改善箇所説明図

リザーバタンク
ブリーザーホース

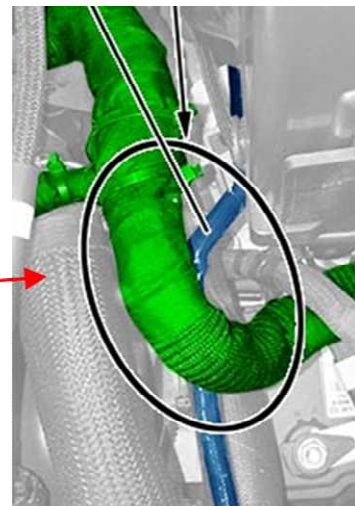
冷却水リザーバタンクブリーザーホースにおいて、取付工程での配策が不適切なため、ラジエーターホースに接触することがある。そのため、車両振動等によりラジエーターホースが損傷し冷却水が漏れて、最悪の場合、エンジンオーバーヒートに至るおそれがある。

全車両、リザーバタンクブリーザーホースの配策状況を点検し、不適切な場合は配策を修正する。なお、ブリーザーホースやラジエーターホースに損傷がみられる場合は、損傷している部品を新品に交換する。
